PROPOSTA DE REGULAMENTAÇÃO DA ZONA DE PROTEÇÃO AMBIENTAL 9

Complementação do Relatório da ZPA 9:
Análise das contribuições recebidas após
Audiência Pública realizada em 31 de março de
2016 (período de 1º a 12 de Abril de 2016) e
seus reflexos no Anteprojeto de Lei

PREFEITURA MUNICIPAL DO NATAL

Figura 25: Curvas de Nível x Declividade da ZPA 9 no trecho entre SP e SC3, conforme atualizado no Tópicos 3.1 e 3.2 da presente Complementação do Relatório da ZPA 9.

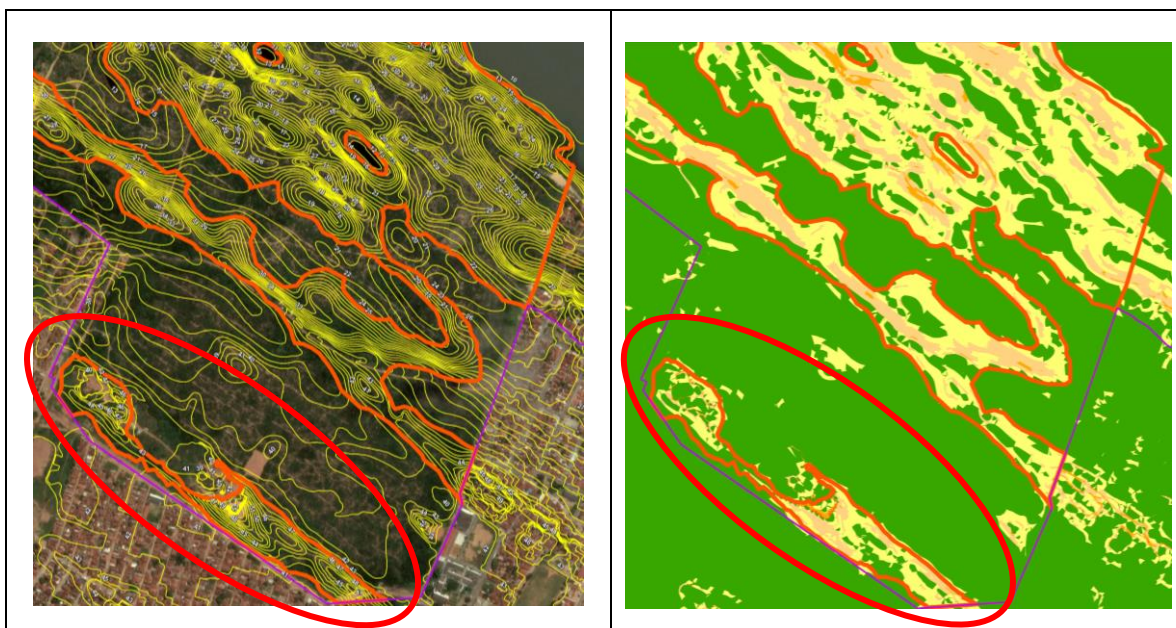
Redução da Subzona de Preservação e criação de uma nova Subzona de Uso Restrito na extremidade norte da Zona de Proteção Ambiental 9, nas margens da Av. Moema Tinoco no cruzamento com a BR 101. A tipologia da região claramente não é de dunas, mas de tabuleiro, com predominância de terreno barroso e vegetação arbustiva.	Solicitação Parcialmente Acatada Ver Resposta C
	Diminuição do tamanho dos lotes e aumento da taxa de ocupação propostos para as Subzonas de Conservação 1 e 2, a fim de permitir a construção de empreendimentos imobiliários de interesse social, uma vez que os coeficientes expostos no projeto atual apresentado pela SEMURB inviabilizam o aproveitamento sustentável da área.	Solicitação Parcialmente Acatada Ver Resposta D
Kleber Bastos da Silva	Anexo da lei – Substituição da SUR 2 para SUR 3 e redução da testada mínima de 15m para 12m.	Solicitação Não Acatada Ver Resposta E
Diogenes da Cunha Lima Neto	Sugere a substituição da SP pela SC2, inclusive possibilitando a construção de áreas institucionais tão necessárias para a região.	Solicitação Não Acatada Ver Resposta F

A delimitação da SP observou as unidades ambientais protegidas na legislação federal, estadual e municipal. A SP referida está mapeada como APP de Duna, conforme Resolução CONAMA N° 303/2002 e Lei Municipal N° 4.100/92. A revisão da geomorfologia e das APP's (ver tópicos 3.1 e 3.2) confirmou tal caracterização, por esse motivo, não foi acatada a substituição da SP pela SC2.

Os usos permitidos ou proibidos na SP serão analisados de acordo com os artigos 7º e 8º do anteprojeto de lei e em conformidade com Plano de Manejo que deve conter os estudos e direcionamentos subsidiando as propostas de ocupação na SP. **SOLICITAÇÃO NÃO ACATADA**

Figura 26: Subzoneamento x geomorfologia e recursos hídricos da ZPA 9 no trecho da SC1 e SC2 conforme atualizado no Tópicos 3.1 e 3.2 da presente Complementação do Relatório da ZPA 9.

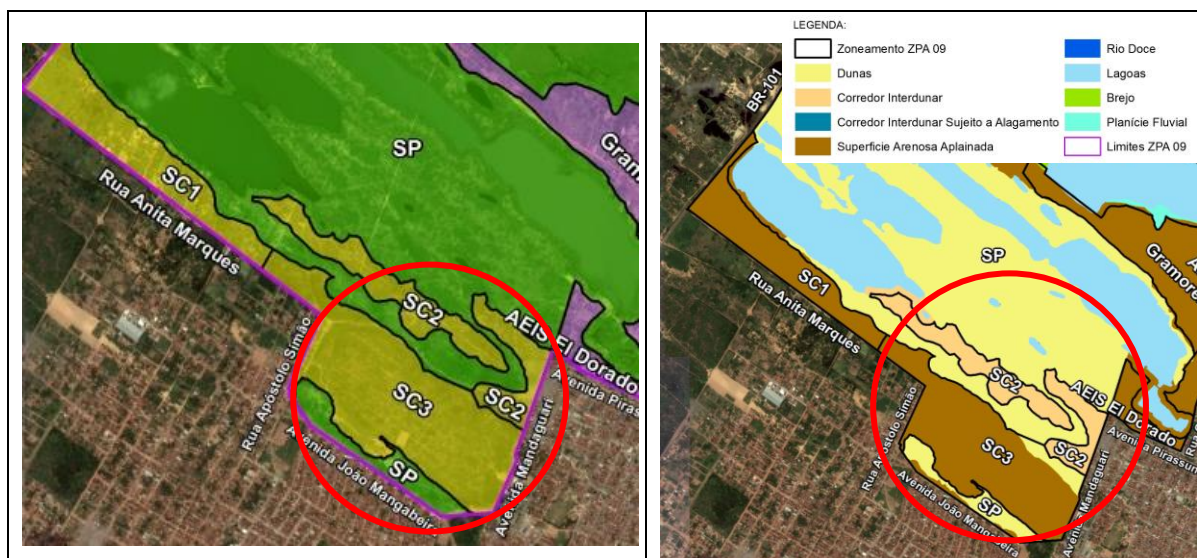
Sugere que a área designada como SC3 seja substituída pela Subzona de Uso Restrito (SUR 2), após apresentar outras solicitações de mudança de prescrições até o padrão de adensamento básico. Solicita ainda que seja acrescentado no anteprojeto de lei na SC3 que para o programa MCMV faixa 1 o gabarito poderá ser ampliado para 12m.	Solicitação Parcialmente Acatada Ver Resposta G
	Sugere que a área da SC2 seja modificada para SC1 buscando viabilizar a implantação de uma central de mercado de alimentos orgânicos, uma escola de técnicas agrícolas e uma indústria de beneficiamento de alimentos.	Solicitação Não Acatada Ver Resposta H

As características do solo da área delimitada como SC3 são de superfície arenosa aplainada.

Frisamos ainda que os empreendimentos não poderão ser implantados nas glebas brutas, realizando isolamento de grandes áreas, mas deverão prever destinação de áreas para equipamentos públicos e vias públicas que garantam integração urbana e o deslocamento livre e seguro, devendo obrigatoriamente cumprir etapa de orientação pela prefeitura através da SEMURB e da SEMOB quanto às diretrizes para o parcelamento do solo.

Figura 27: Subzoneamento x geomorfologia e recursos hídricos da ZPA 9 no trecho da SC2 e SC3 conforme atualizado no Tópicos 3.1 e 3.2 da presente Complementação do Relatório da ZPA 9.

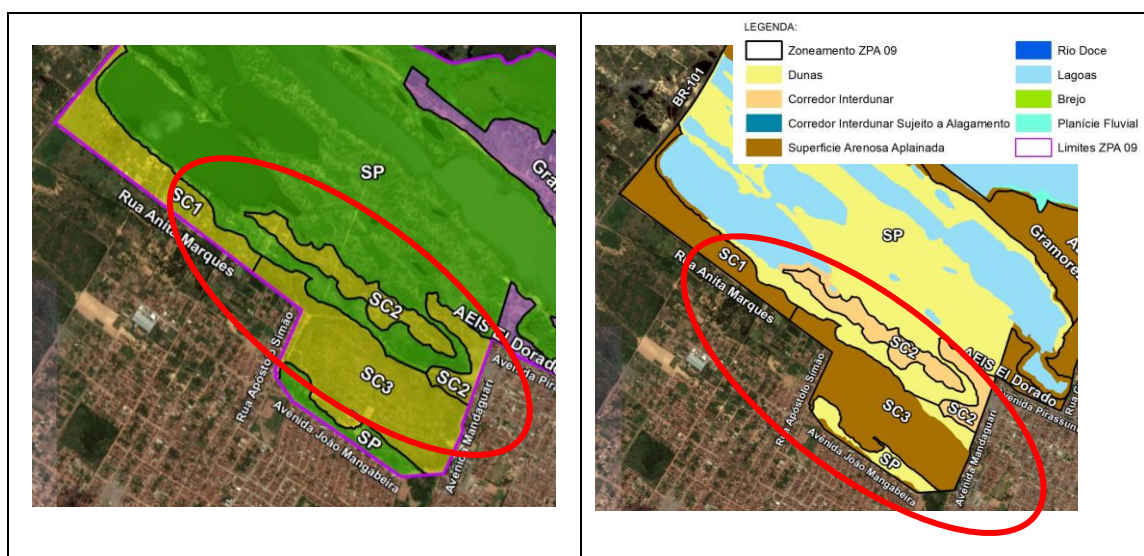
SOLICITAÇÃO H): Sugere que a área da SC2 seja modificada para SC1. Viabilizar a implantação de uma central de mercado de alimentos orgânicos, uma escola de técnicas agrícolas e uma indústria de beneficiamento de alimentos.

A SC2 é uma área de corredor interdunar a qual possui maior fragilidade que a SC1 por estar circundada por dunas protegidas na SP. O zoneamento proposto pelo anteprojeto de lei para essa subzona indicou índices baixos e a necessidade de apresentação de um plano de manejo com estudos técnicos que subsidiem as intervenções pretendidas visando maior proteção da área.

Art. 10. Nas Subzonas de Conservação 2, e 4, 6 e 7 (SC2, SC4, e SC6 e SC7) **qualquer intervenção ou atividade ficará sujeita à apresentação de Plano de Manejo**, sendo permitido somente os usos voltados para as atividades de apoio à preservação, conservação e recuperação da área. **(grifo nosso)**

Diante da metodologia adotada, não é possível modificar a SC2 para SC1, pois possuem fragilidades e geomorfologia diferentes. A viabilidade ou não dos projetos a serem propostos para a SC2 dependerão do Plano de Manejo e deverão necessariamente observar os usos voltados para as atividades de apoio à preservação, conservação e recuperação da área. **SOLICITAÇÃO NÃO ACATADA.**

Figura 28: Subzoneamento x geomorfologia e recursos hídricos da ZPA 9 no trecho da SP conforme atualizado no Tópicos 3.1 e 3.2 da presente Complementação do Relatório da ZPA 9.

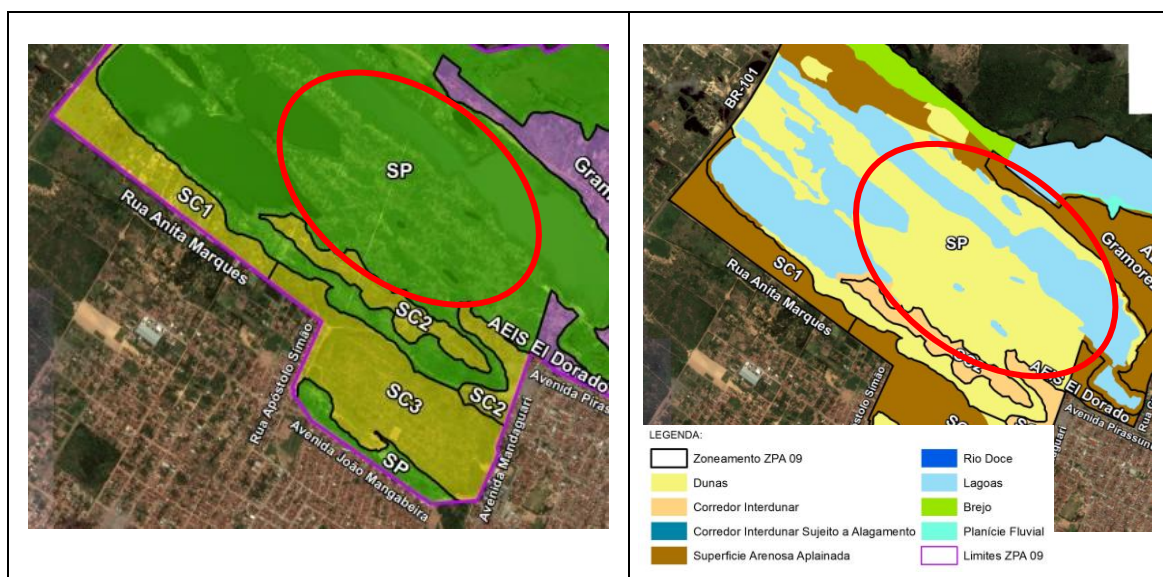
SOLICITAÇÃO I): Sugere a permanência da área como SP para implantação de um Parque Ecológico. Contudo, solicita permitir movimentação de terra (terraplanagem) quando necessário para as práticas aqui previstas, tais como: saneamento básico, implantação de áreas destinadas à educação e interpretação ambiental ao ecoturismo de baixo impacto ambiental e necessário a facilitar o acesso de pessoas.

Os usos permitidos ou proibidos na SP serão analisados de acordo com os artigos 7º e 8º do anteprojeto de lei e em conformidade com Plano de Manejo que deve conter os estudos e direcionamentos subsidiando as propostas de ocupação na SP.

Quanto a movimentação de terra nas áreas de APP da Subzona de Preservação, ressalta-se que só será possível nos casos permitidos no Artigo 8º do anteprojeto de lei exigindo conformidade com plano de manejo.

Figura 29: Subzoneamento x APPs da ZPA 9 no trecho da SUR 3, SC 5 e SP, conforme atualizado no Tópicos 3.1 e 3.2 da presente Complementação do Relatório da ZPA 9.

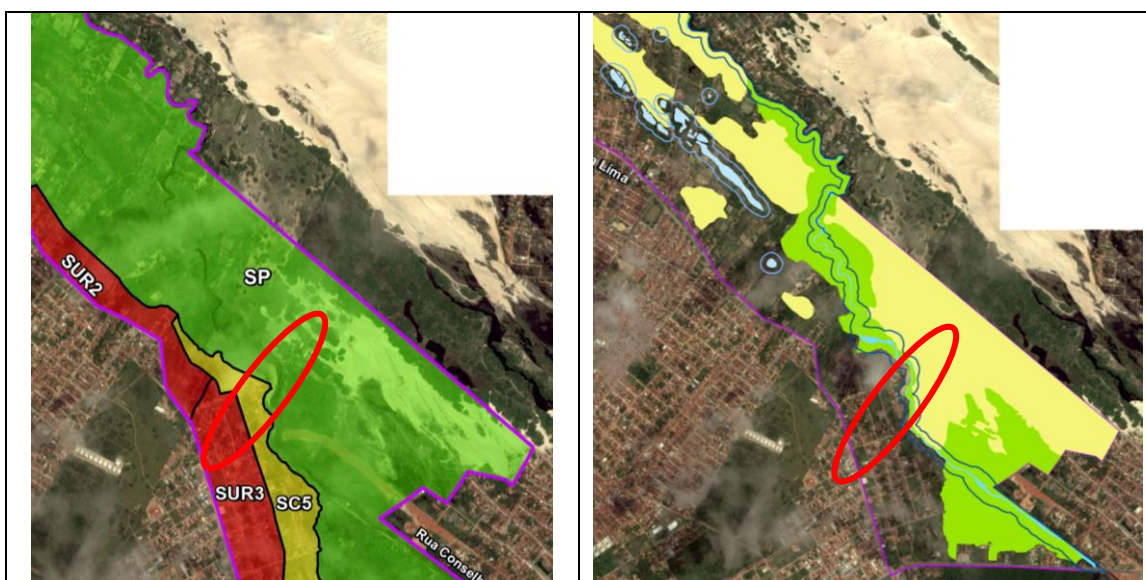
AUTOR	SOLICITAÇÃO	ENCAMINHAMENTO / RESPOSTAS
	Sugere a permanência da área como SP para implantação de um Parque Ecológico. Contudo, solicita permitir movimentação de terra (terraplanagem) quando necessário para as práticas aqui previstas, tais como: saneamento básico, implantação de áreas destinadas a educação e interpretação ambiental ao ecoturismo de baixo impacto ambiental e necessário a facilitar o acesso de pessoas.	Solicitação Parcialmente Acatada Ver Resposta I
Francisco Juvêncio da Câmara	Na SUR 3 propõe a ocupação da área com um centro comercial como tendência da Avenida Moema Tinoco e sugere alterar gabarito para 9m com argumento de que é necessário um pé direito mínimo de 4m para empreendimentos comerciais.	Solicitação Acatada Ver Resposta J
	Na SP sugere mudança de parte da área para SC1, propondo um parque aquático e também uso residencial.	Solicitação Não Acatada Ver Resposta K

Ratificamos que o lado esquerdo do Rio Doce é formado, de fato, por Subzona de Preservação, visto que toda área é formada por APP de Dunas, Brejo e faixa marginal de curso d'água. Não sendo possível, do ponto de vista legal, técnico e metodológico, a substituição da SP pela SC1.

Os usos permitidos ou proibidos na SP serão analisados de acordo com os artigos 7º e 8º do anteprojeto de lei e em conformidade com Plano de Manejo que deve conter os estudos e direcionamentos subsidiando as propostas de ocupação na SP. **SOLICITAÇÃO NÃO ACATADA**

Figura 30: geomorfologia e recursos hídricos da ZPA 9 no trecho próximo a SUR 2 conforme Relatório da ZPA 9 de novembro de 2015 e conforme atualizado no Tópicos 3.1 e 3.2 da presente Complementação do Relatório da ZPA 9.

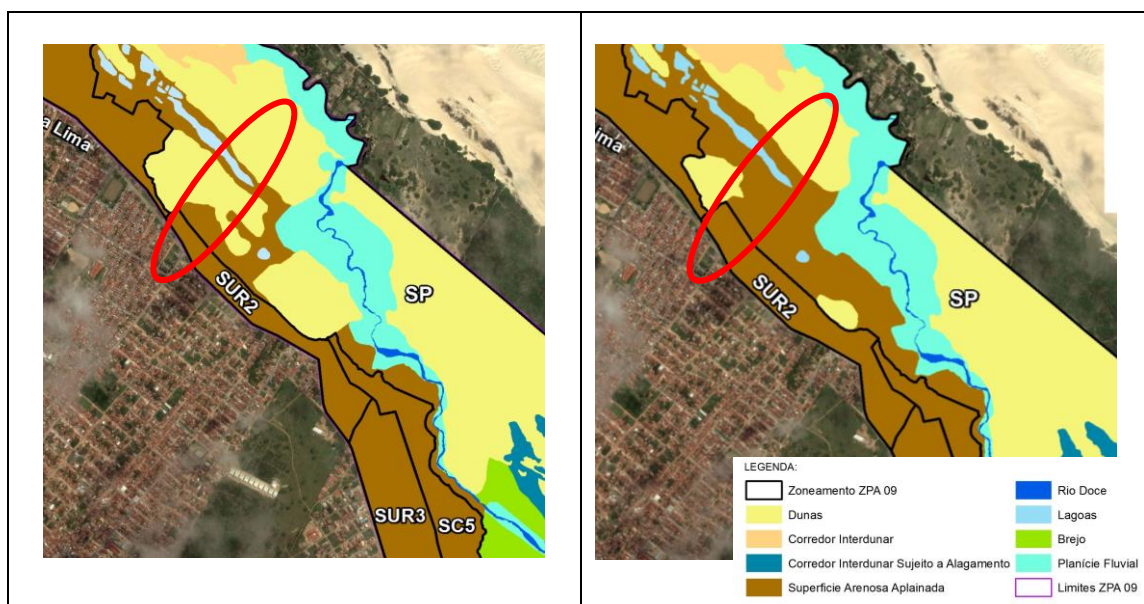
Marinete Juvêncio da Câmara	Na SUR 2 solicita ampliação em mais 100m, totalizando uma faixa de 200m a partir da Avenida Moema Tinoco da Cunha Lima e propõe alterar gabarito de 7,5m para 9m.	Solicitação Parcialmente Acatada Ver Resposta L
	Na SP solicita que a SP deveria ser considerada apenas a faixa de 50m do leito do rio e 30m da lagoa. Requer o que o restante da SP seja transformada em SC5.	Solicitação Não Acatada Ver Resposta L
Tarcizo Medeiros da Silva	Na SUR 2 solicita a ampliação em mais 50 m, totalizando uma faixa de 150m a partir da Avenida Moema Tinoco da Cunha Lima e propõe alterar gabarito de 7,5m para 9m.	Solicitação Parcialmente Acatada Ver Resposta M
	Na SP solicita que a SP deveria ser considerada apenas a faixa de 50m do leito do rio e 30m da lagoa. Requer o que o restante da SP seja transformada em SC5.	Solicitação Não Acatada Ver Resposta M
José da Silva Bastos Filho	Traz a comprovação da aprovação e do registro do Loteamento Caiana e solicita que a área mínima do lote nas subzonas onde o loteamento se sobrepõe seja reduzida para 450,00 m ² .	Solicitação Acatada Ver Resposta N

Na área especificada, foram reanalisadas a geomorfologia e a definição das APP's. No trecho situado próximo à Avenida Moema Tinoco da Cunha Lima, a área encontra-se antropizada, havendo apenas resquício de uma área de duna, menor do que tinha sido mapeado anteriormente. Observada e constatada a redução na área da APP de Duna, foi ampliada a Subzona de uso restrito até o novo limite da duna.

O trecho após o limite da SUR2 em direção ao Rio Doce ratifica-se como Subzona de Preservação composta por APP de Dunas, Brejo e faixa marginal de curso d'água. Contém ainda uma parcela de superfície arenosa aplainada que permaneceu na Subzona de Preservação por apresentar características de extrema fragilidade ambiental.

Quanto a alteração de gabarito, esta só terá possibilidade dentro das condições que venham a ser estabelecidas na área de Operação Urbana já prevista no artigo quinto e na Nota 1 do quadro de prescrições urbanísticas.

Figura 33: Subzoneamento x geomorfologia e recursos hídricos da ZPA 9 no trecho da SUR 3, SC 5, SC 6 e SP, conforme atualizado no Tópicos 3.1 e 3.2 da presente Complementação do Relatório da ZPA 9.

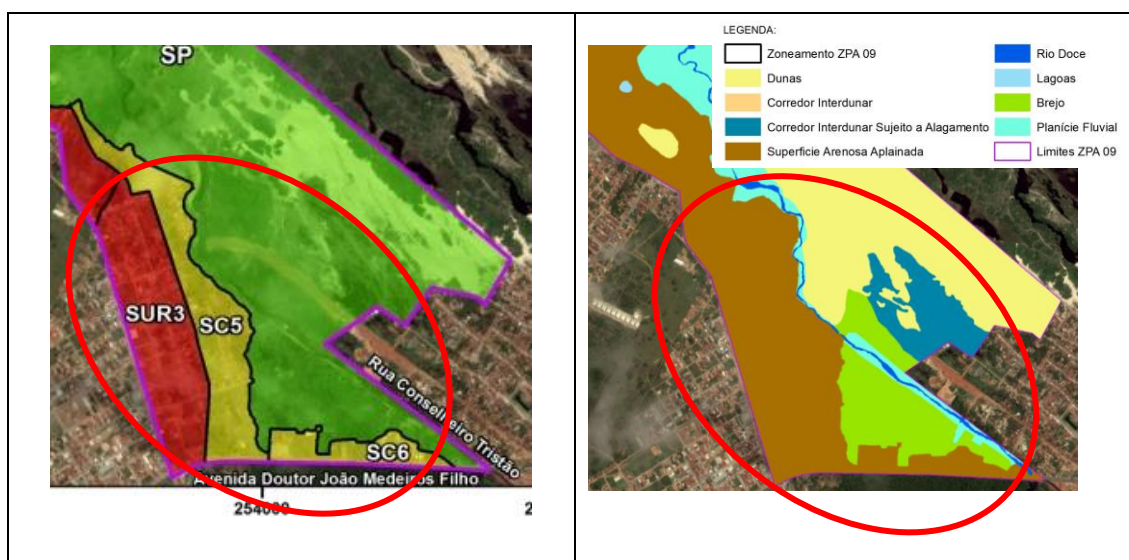
Solicita que todo limite do loteamento Caiana seja considerado como dentro da Subzona de Uso Restrito 3 (SUR3) proposta para a qual foi sugerido lote mínimo de 450,00 m ² .	Solicitação Não Acatada Ver Resposta O
Jorge Eduardo Dantas	Gostaria que fosse examinado como contribuição na nova regulamentação da ZPA-09, o processo nº 012908/2015 dado entrada no dia 29/12/2015, ofício, parecer técnico, projeto em meio digital (cd/disquete), requerimento.	Solicitação Não Acatada Ver Resposta P
	Artigo 9 na subzona de preservação VII e § 2º que trata de transferência de potencial construtivo.	Não foi possível identificar no anteprojeto de lei.

1: QUADRO DE PRESCRIÇÕES URBANÍSTICAS) garantindo que os lotes com dimensões inferiores ao mínimo estabelecido no quadro de prescrições poderão ter suas edificações licenciadas e legalizadas desde que haja a comprovação da documentação legal (escritura) ou através de imagem aérea de 2013. Podendo ainda sair do campo da exceção com a modificação da área mínima dos lotes nas Subzonas de Conservação 6 e no trecho da Subzona de Uso Restrito 2 na sobreposição do loteamento Caiana para 450,00 m².

Contudo, não é possível unificar o tratamento de toda área do loteamento Caiana como Subzona de Uso Restrito 3 (SUR3), pois a área do loteamento está implantada num terreno com diversas características geomorfológicas e presença de recursos hídricos superficiais. Desse modo, possui trechos de superfície arenosa aplainada passíveis de ocupação e trechos caracterizados e delimitados como APP's (APP do Rio Doce e APP de Brejos e Áreas Úmidas) nos quais a ocupação terá o controle especificado para a Subzona de Preservação. Assim, a área do loteamento Caiana permanecerá com a subdivisão em áreas de uso restrito, conservação e preservação, de acordo com a metodologia adotada para a ZPA 9 que considerada a gradação entre as fragilidades ambientais e a consolidação urbana já implantada.
